スーパーカブ 50/50PRO(JBH-AA04)
スーパーカブ 110/110PRO(EBJ-JA10)
CROSS CUB(EBJ-JA10)

フューエルポンプユニット Assy セット交換
「改善対策」実施のご案内(無償修理)

■ 不具合発生箇所

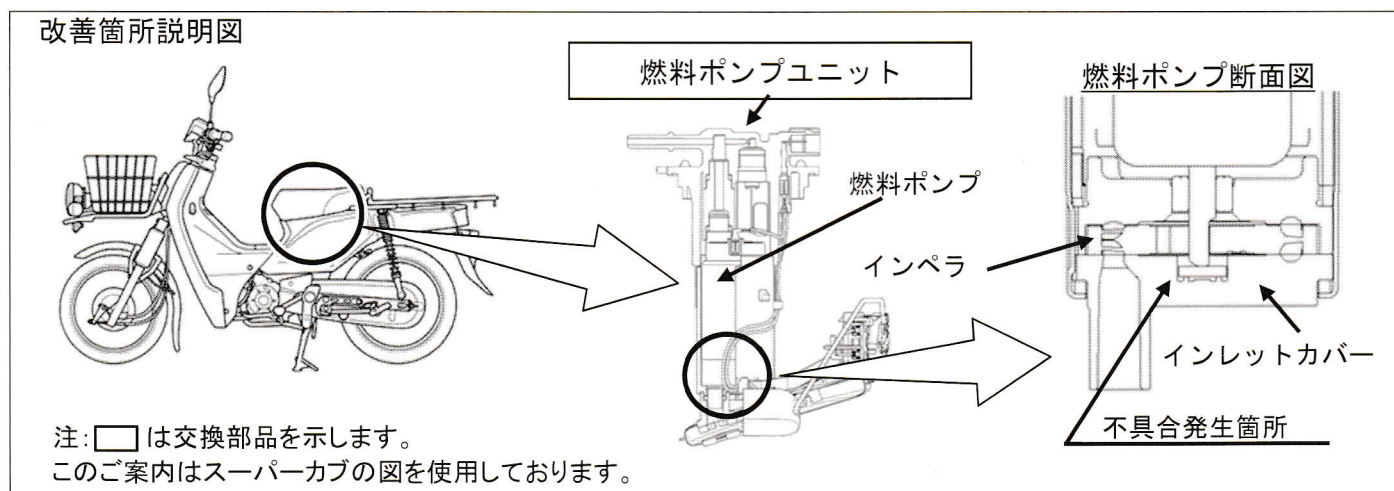
燃料ポンプ内の樹脂製インレットカバーの材質が不適切なため、製造時に使用した試験油に長時間浸漬されると、使用過程において、当該インレットカバーが膨張し、インペラと干渉することがあります。そのため、干渉部の抵抗が大きくなり、干渉部から生じた磨耗粉がインレットカバーとインペラ間に噛み込むと、最悪の場合、燃料ポンプが停止してエンストし、再始動できなくなるおそれがあります。

全車両、燃料ポンプユニットを対策品と交換いたします。
